## NOTAT

REFERANSE  
SPOR-115377378-972904

## 110 (132) kV Kystlinja delstrekning Kulia – Leire – Søknad om endring av anleggsadkomst mellom mast 56 og 57

Figur 1: Området Glitre Nett søker endring i er markert i oransje rektangel.

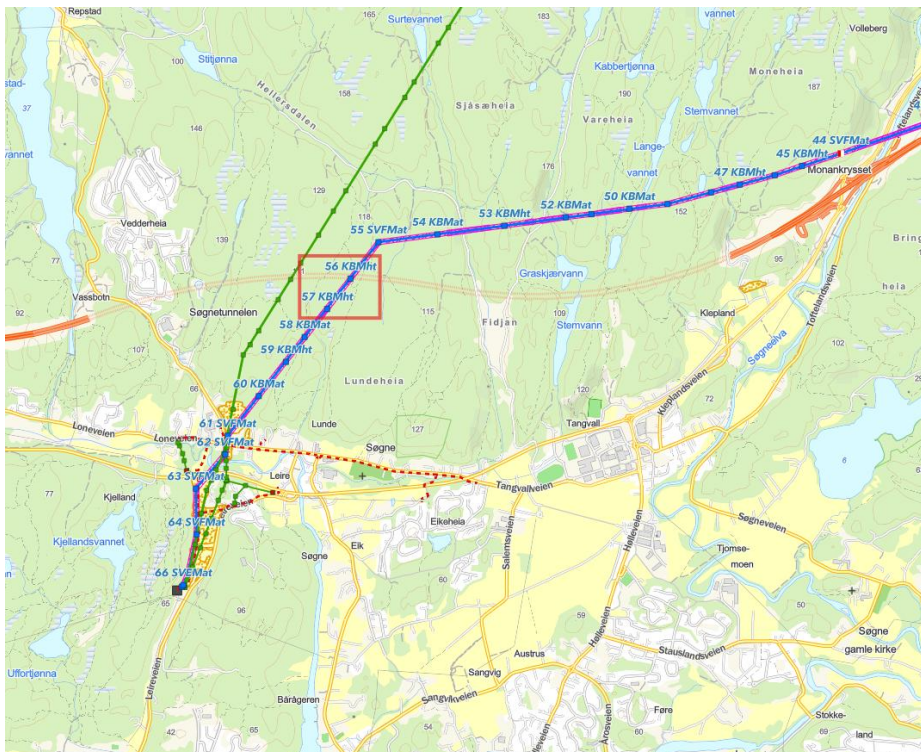
Endringen gjelder anleggsadkomsten fra Hellersdalsveien (benevnt som B12 i vedlegget) inn til mast 56 og videre mot mast 57. Det er kun en mindre del av adkomsten mellom mast 56 og 57 som foreslås endret. Endringen ligger innenfor samme eiendom, gnr./bnr. 471/19.

Figur 2: Adkomst som ønskes endret er vist med gul farge.

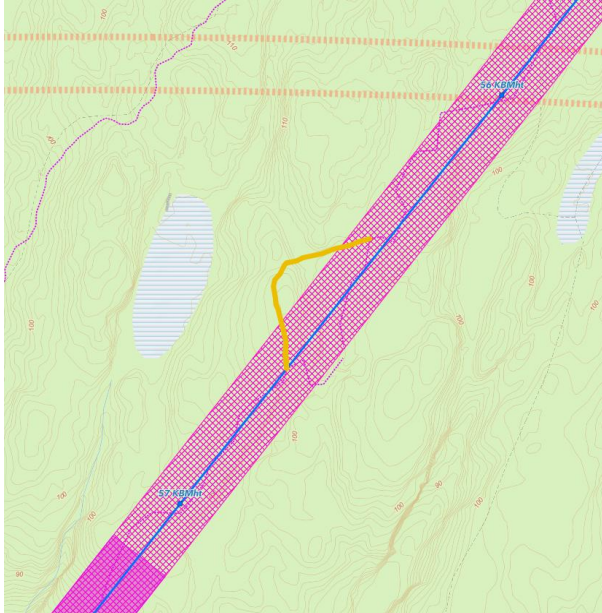
Det foreslås å legge om anleggsadkomsten som vist med gul linje nedenfor. Den omlagte adkomsten vil ha en lengde på om lag 90 meter, mens eksisterende adkomst på tilsvarende strekning er om lag 100 meter.

Figur 4: Utfordrende steder for fremkommelighet.

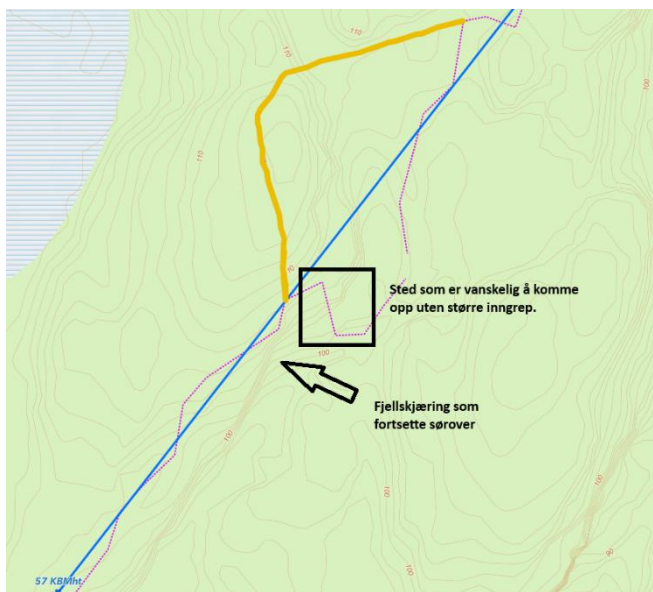
Etter gjennomført befaring er det avdekket at fremkommeligheten i dette området vil være utfordrende, som følge av en markant fjellskjæring som går sørover. For å sikre hensiktsmessig adkomst til ryddebeltet foreslås adkomsten derfor lagt om til motsatt side av ryddebeltet, slik at man kommer på oversiden av fjellskjæringen.
